**Дефектная ведомость**  
**МБС Идель-160 зав.№005 на полуприцепе 764005**

Дата составления: 20.04.2021г.

Дата осмотра оборудования: 19.03.2021-22.03.2021г.

Изображение 1

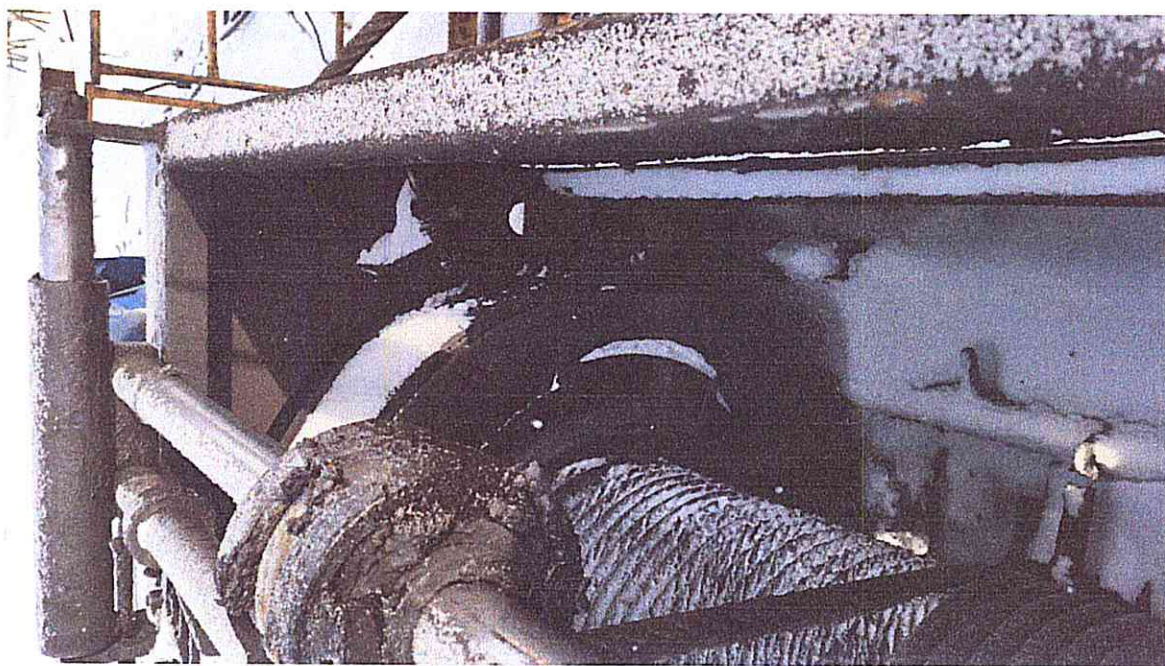
**1. На вертлюг необходим новый блок сальников. Старый снят и уже находился в эксплуатации.**  
**Изображение 1 – Приложение № 1 к дефектной ведомости**

Требуется:

№ п/п	Наименование	Ед изм	К-во	Цена за 1ед., руб без НДС	Сумма, руб без НДС
1	УБМ.604.01.0000 Блок сальников	шт	1	120 000,00	120 000,00

Изображение 3

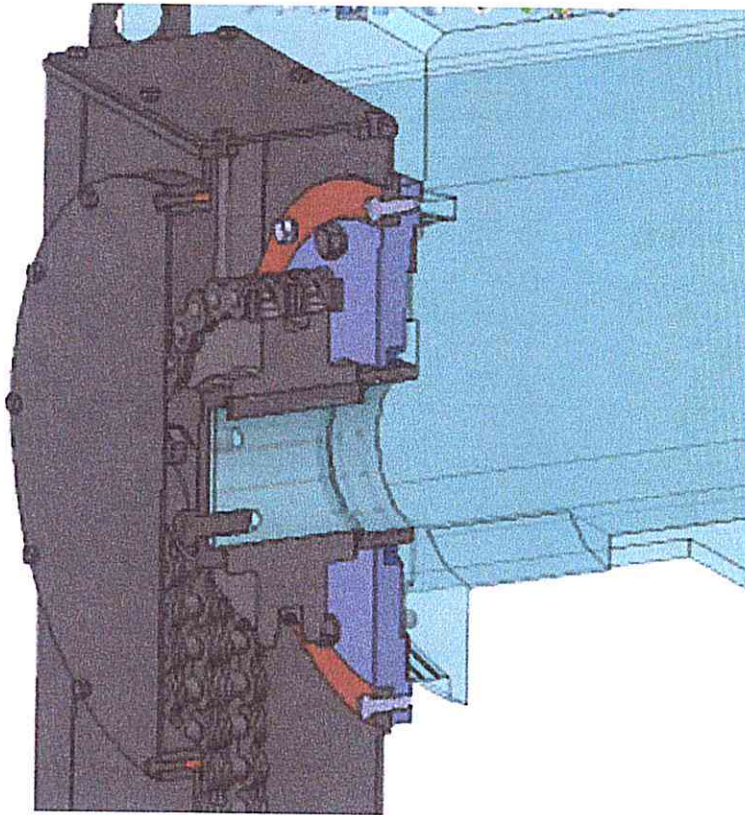
**4. Ротор не входит в комплектацию и остается у потребителя. Дополнительно оказалось невозможно снять с ротора звездочку (отсутствие у эксплуатирующей организации съёмника).**

Требуется:

№ п/п	Наименование	Ед изм	К-во	Цена за 1ед., руб без НДС	Сумма, руб без НДС
1	Ротор Р-560	шт	1	1 400 000,00	1 400 000,00
2	УБМ.103.08.0007Г Фланец	шт	1	32 000,00	32 000,00
3	УБМ.103.08.0008Г Прокладка	шт	1	1 200,00	1 200,00
4	УБМ.103.08.0009Г Втулка	шт	1	8 800,00	8 800,00
5	УБМ.103.08.0011Г Прокладка регулировочная	шт	3	350,00	1 050,00
6	УБМ.103.08.0011Г-01 Прокладка регулировочная	шт	1	360,00	360,00
7	УБМ.103.08.0019Г Шайба	шт	1	540,00	540,00
8	УБМ.106.01.0001А Звездочка Z=25	шт	1	20 400,00	20 400,00
9	Болт М24-8gx55.66.06 ГОСТ7798-70	шт	3	60,00	180,00
10	Болт М20-8gx90.66.06 ГОСТ7798-70	шт	8	60,00	480,00
11	Болт М16-8gx40.66.06 ГОСТ7798-70	шт	8	20,00	160,00
12	Шайба 20 65Г 029 ГОСТ6402-70	шт	8	5,00	40,00
13	Шайба 16 65Г 029 ГОСТ6402-70	шт	8	5,00	40,00
14	Манжета 1,1-190x230-1 ГОСТ8752-79	шт	1	300,00	300,00
15	Кольцо 160-170-58-2-3 ГОСТ9833-73	шт	1	60,00	60,00
	Всего:				1 465 610,00
